VERBALE DELLA CONFERENZA DEI SERVIZI DECISORIA DEL 28 GIUGNO 2023

SITO PE900045 - "EX CEMENTIFICIO SACCI", Via Raiale 32, Pescara - Approvazione del report:

- "PIANO DI CARATTERIZZAZIONE AMBIENTALE" documento elaborato dalla società GEOSOIL s.n.c. su incarico della società CALBIT s.r.l. ed aggiornato nei contenuti alla nota di richiesta di adeguamento trasmessa dal Comune di Pescara con nota prot. n. 86775 del 28/04/2023

Figura 1 – Aree potenzialmente critiche e indagini proposte (rif. Tavola 3 del documento *PIANO DI CARATTERIZZAZIONE AMBIENTALE*)

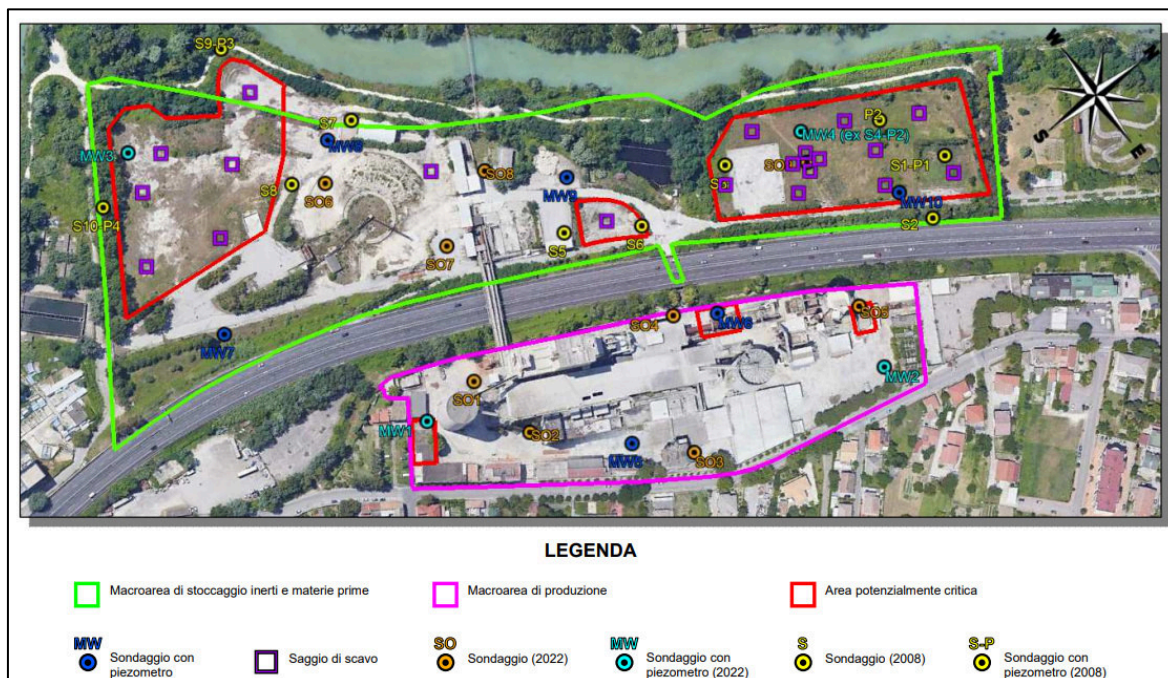
- per la ricostruzione delle aree potenzialmente critiche (APC in Figura 1), oltre all'analisi storica delle attività produttive pregresse, si è fatto riferimento ai risultati delle indagini pregresse (2008 e 2015) e di pre-

- per quanto riguarda le indagini effettuate nel 2008, queste sono consistite nella realizzazione dei sondaggi S1÷S10 (rappresentati con il colore giallo in Figura 1) di cui quattro completati a piezometri; a seguito di un sopralluogo in sito del 2022, è stato possibile individuare soltanto il punto S4-P2, mentre i restanti punti non sono stati rinvenuti;

- nel 2022 è stata eseguita un'indagine di pre-caratterizzazione consistita nella realizzazione dei sondaggi SO1÷SO9 e dei piezometri MW1÷MW3 (indicati con il colore celeste in Figura 1) con contestuale prelievo di campioni di terreno e acque di falda (anche dal piezometro ex S4-P2 del 2008, denominato successivamente MW4 in Figura 1) i cui risultati hanno evidenziato:

- l'A.I.A. aveva autorizzato gli allora proprietari del cementificio ad utilizzare per la combustione gli pneumatici che venivano tenuti in deposito su un'area pavimentata che è quella visibile nel settore nord in Figura 1 (n.d.r. nelle vicinanze del punto MW4);

Il geol. Palmucci, consulente di parte, interviene per condividere le osservazioni formulate dal geol. Marinelli precisando tuttavia che sebbene le tipologie di rifiuti autorizzati dalla documentazione A.I.A. siano molteplici, l'obiettivo del piano di indagine è proprio quello di verificarne la presenza e l'estensione concentrando i saggi di scavo nelle aree riportate in planimetria che sono quelle dove in passato venivano stoccati tali materiali (in Figura 1 tali aree sono rappresentate con il contorno rosso e riguardano la porzione di sito che ricade in zona golenale). Il tecnico aggiunge che i serbatoi di stoccaggio sono stati individuati e investigati nella fase di indagine preliminare e sono ubicati nelle aree potenzialmente critiche poste all'interno della macro area di produzione posta a sud dell'area golenale (cfr. Figura 1).

- le aree potenzialmente critiche, per la loro definizione, devono prevedere accertamenti ambientali ai fini della ricostruzione del modello concettuale del sito ma nel documento oggetto di valutazione così non appare in quanto c'è ad esempio l'APC delineata nell'intorno del sondaggio SO5 (cfr. Figura 1) che è stata investigata nella fase preliminare ma la stessa non è interessata da indagini di caratterizzazione e quindi non è comprensibile a cosa sia servita la ricostruzione delle attività storiche se poi tale area, definita per l'appunto critica, è di fatto esclusa dal piano di investigazione;

- A. predisposizione di un documento denominato “PIANO DI CARATTERIZZAZIONE – FASE 1” relativo all’area golenale di proprietà CALBIT definita come macro area di stoccaggio inerti e materie prime;

- B. predisposizione di un documento denominato “PIANO DI CARATTERIZZAZIONE – FASE 2” relativo all’area di proprietà CALBIT ubicata ad E-SE dell’asse attrezzato fino a via Raiale, definita come macro area di produzione e nella quale sono presenti e dislocati tutti gli impianti del cementificio; tale documento andrà presentato unitamente ad un PIANO DI DISMISSIONE degli impianti dell’ex cementificio; le indagini di caratterizzazione dovranno essere ubicate sia nell’immediato intorno dei manufatti da dismettere che anche e soprattutto in corrispondenza degli stessi in quanto dovranno essere garantiti accertamenti sulle matrici ambientali poste immediatamente al di sotto dei rispettivi piani di posa;

- i centri di pericolo (aree potenzialmente critiche - APC) andranno definiti correttamente ed in corrispondenza degli stessi dovranno essere previste delle indagini volte alla verifica della qualità ambientale delle matrici interessate (terreni e acque di falda);

- formulare la proposta di un piano di investigazione adeguato all’estensione del sito prevedendo almeno un sondaggio su una griglia di lato 50x50 m (con questo approccio occorre considerare almeno 51 punti di indagine) e con un numero congruo di piezometri idoneo a garantire la caratterizzazione esaustiva di tutte le aree compresi i centri di pericolo prima citati. La tipologia di indagine prevalente potrà essere attuata mediante accertamenti con saggi di scavo. Le indagini da proporre dovranno permettere la corretta ricostruzione del deflusso della falda superficiale e dei punti di conformità (POC) rappresentativi per il sito;

Figura 2 – Stato di fatto del sito (rif. documentazione relativa al Piano di Riqualificazione Urbanistica non allegata al PIANO DI CARATTERIZZAZIONE AMBIENTALE)

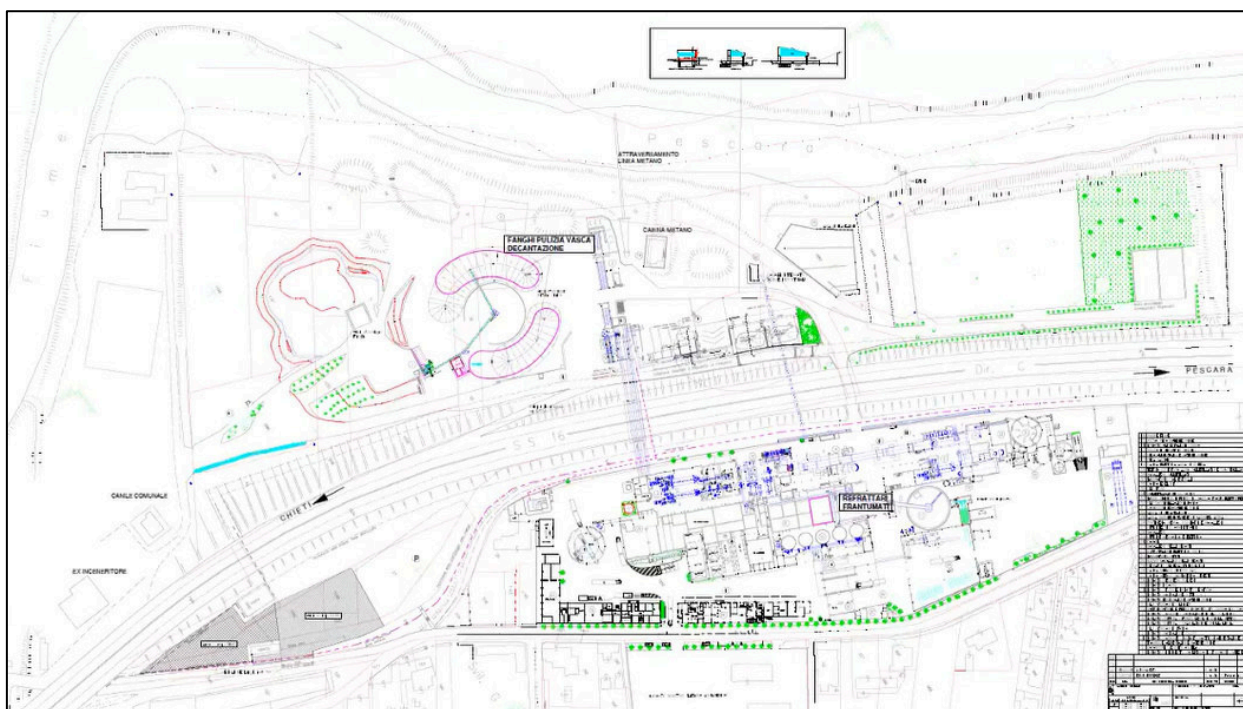
L'arch. Marchionne fornisce un file contenente una planimetria dello stato di fatto del sito che non è stata allegata al piano di caratterizzazione ma costituisce un elaborato del progetto di riqualificazione urbanistica. L'elaborato planimetrico viene condiviso a video con i partecipanti alla CdS (cfr. Figura 2).

Il geol. Scurti chiede alla ditta di allegare questa planimetria nel documento da ripresentare per la successiva CdS in quanto gli Enti non sono a conoscenza dei dettagli progettuali riguardo la riconversione prevista dell'area.
